STAROSTA LEGIONOWSKI  
 ul. gen. Władysława Sikorskiego 11, 05-119 Legionów  
 Zgodnie z art. 10 ust. 5 z dnia 20 czerwca 1997 r. Prawo o ruchu drogowym (Dz. U. z 2018 r. poz. 1890 ze zm.) oraz § 3 ust. 1 pkt 3 rozporządzenia Ministra Infrastruktury z dnia 23 września 2003 r. w sprawie szczegółowych warunków zarządzania ruchem na drogach oraz wykonywania nadzoru nad tym zarządzaniem (Dz. U. z 2017 r. poz. 784)

ZATWIERDZAJĄCY  
 1. Czasową organizację ruchu przedstawioną w projekcie o numerze ewidencyjnym **RIR 7120 2 04 2020 PK1** w całości/w części *u zekreślonym powiatu*

Inwestor: Urząd Gminy Jabłonna ul. Modlińska 152 05-110 Jabłonna		
Doręczyciel: PRI Knauber Sp. z o.o. Sp. k. ul. Warszawska 59 lok. 8 05-120 Legionowo		
Nazwa i adres obiektu budowlanego: Projekt organizacji ruchu na czas budowy ul. Kisieleskiego oraz sieci kanalizacji sanitarnej na odc. od ul. Partyzantów do ul. Łąkowej w Chotomowie w gminie Jabłonna.		
Rodzaj opracowania: Projekt czasowej organizacji ruchu		Branża: DROGOWA
Doręczyciel: Jacek Urban	Podpis: <i>[Signature]</i>	Rysunek: <b>1</b>
Data: styczeń 2020 r.		Skala: 1 : 500

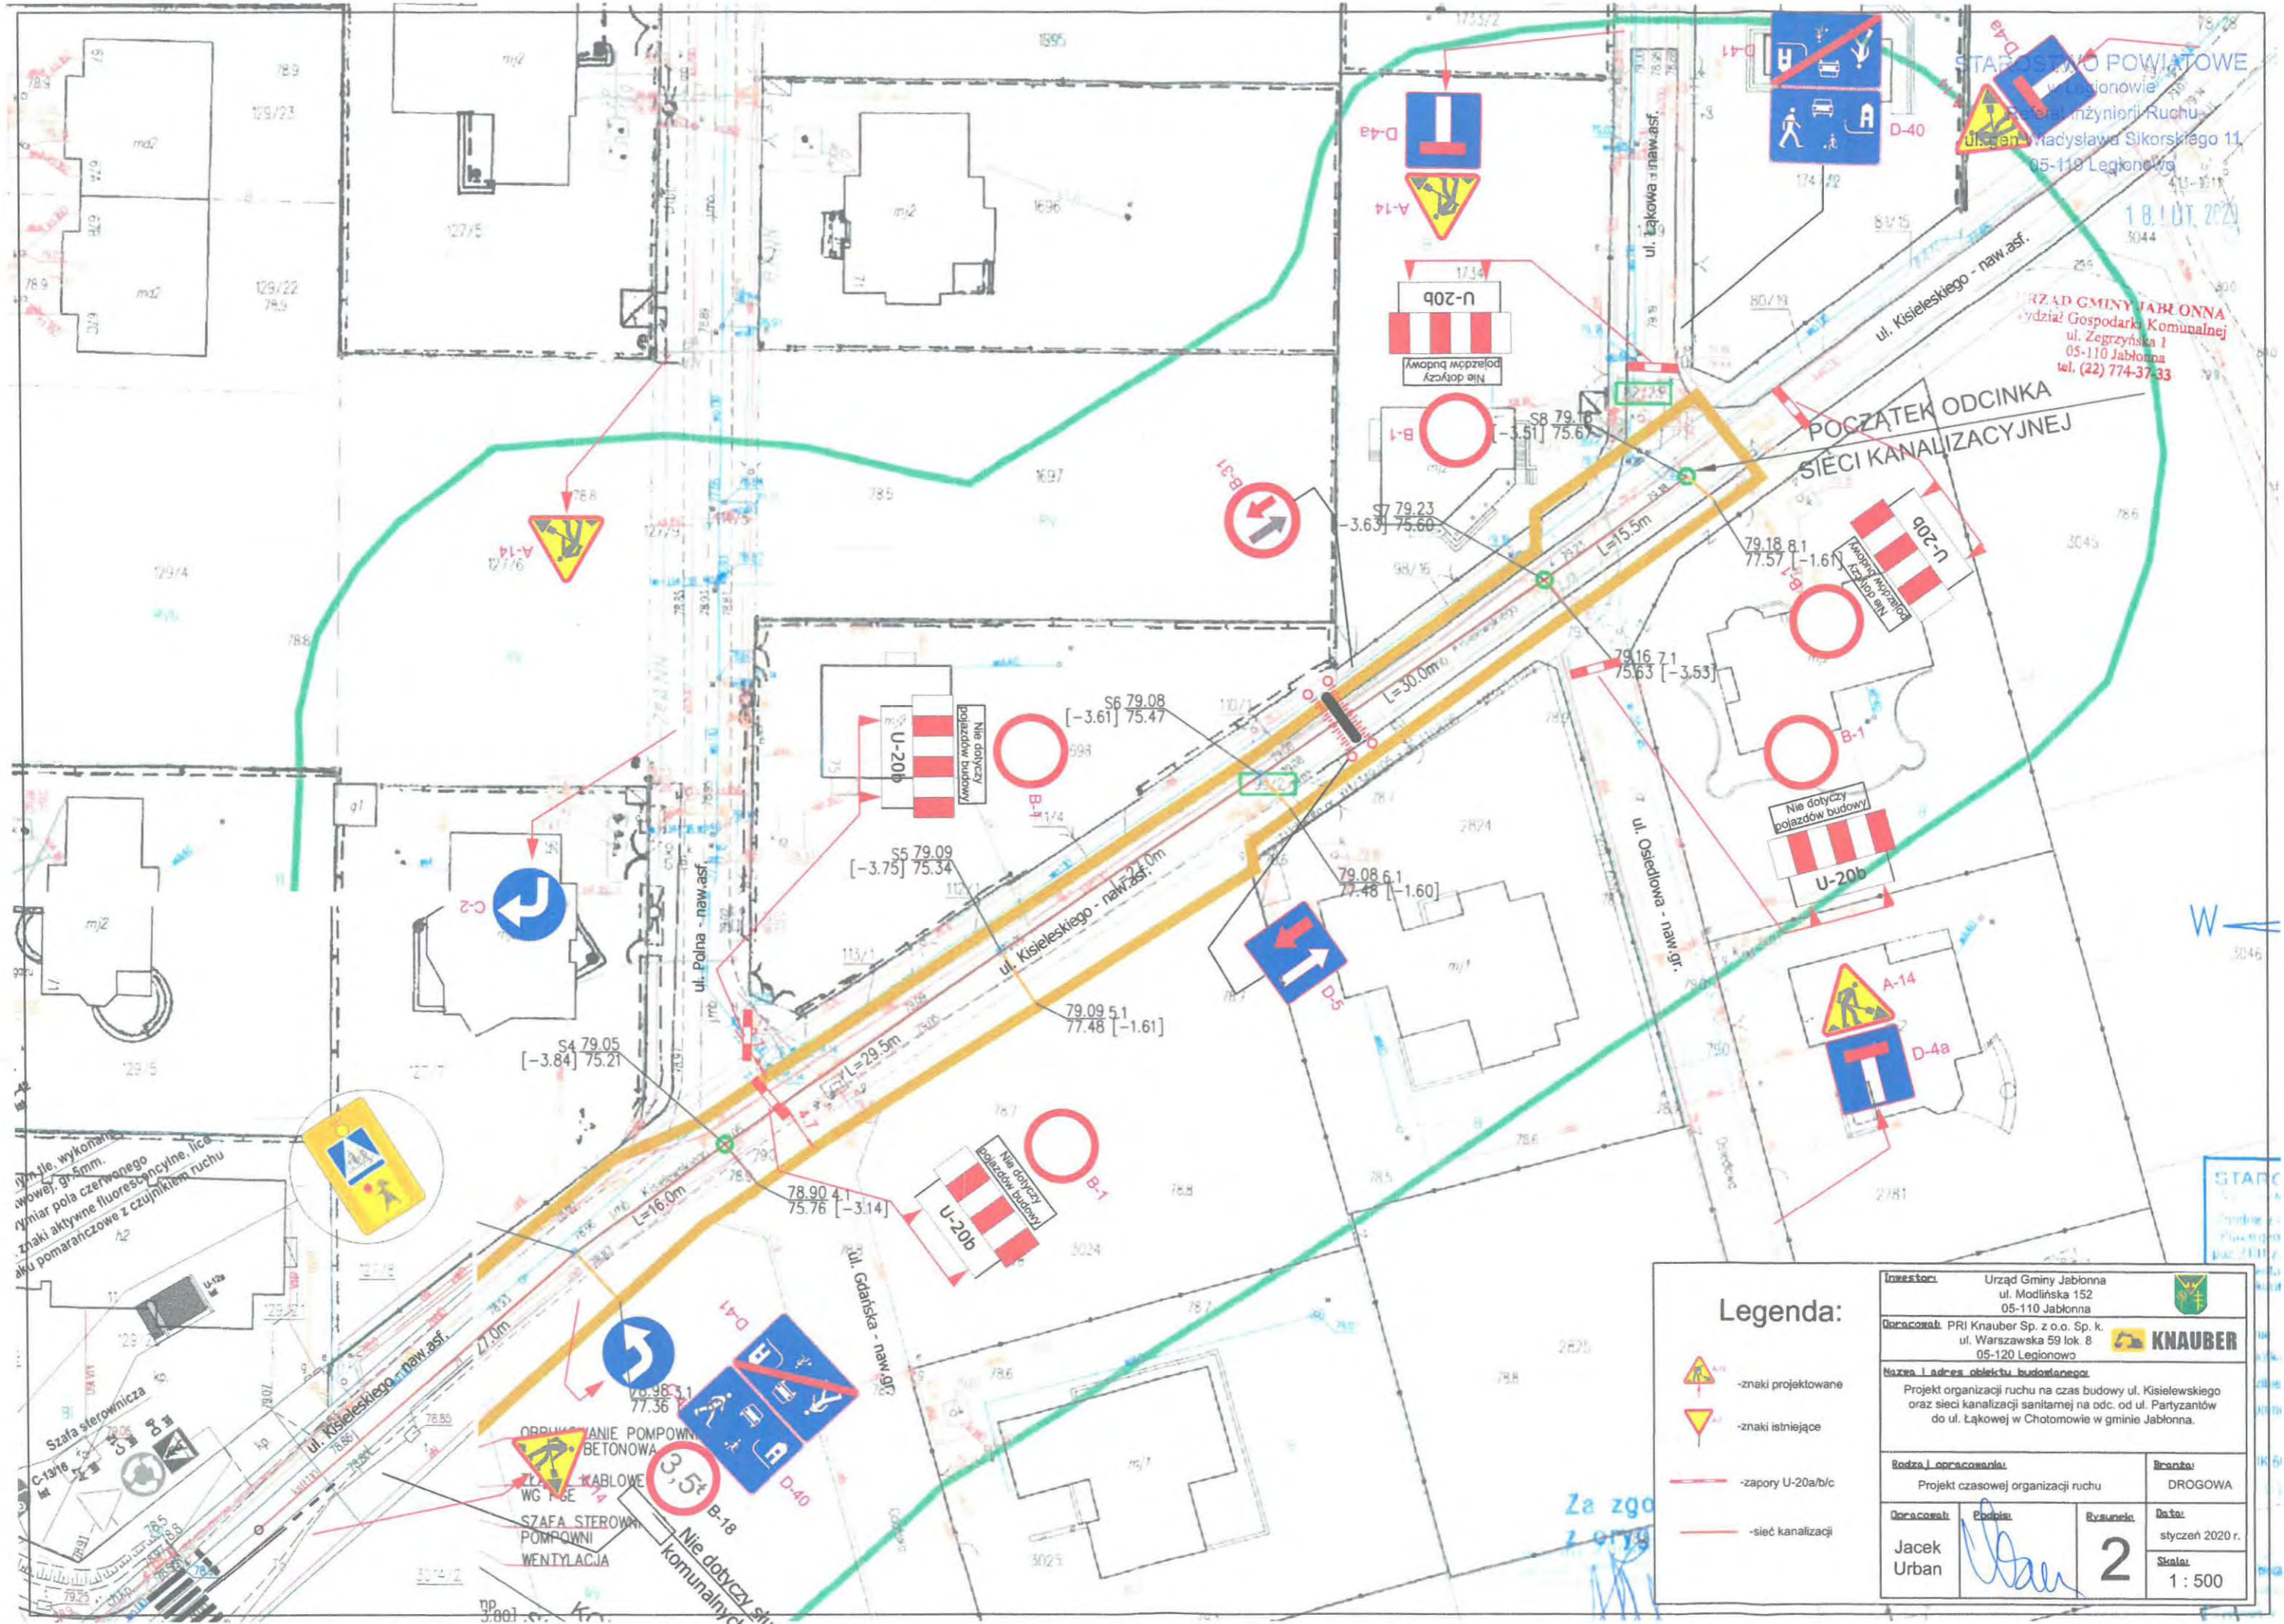
Wyk. nie wykonano  
wzrosty, gr. 5mm.  
Wzrosty wykonane  
zmiar pól czerwonego  
Znaki aktywne fluorescencyjne, lica  
aktywne pomarańczowe z czupnikiem ruchu
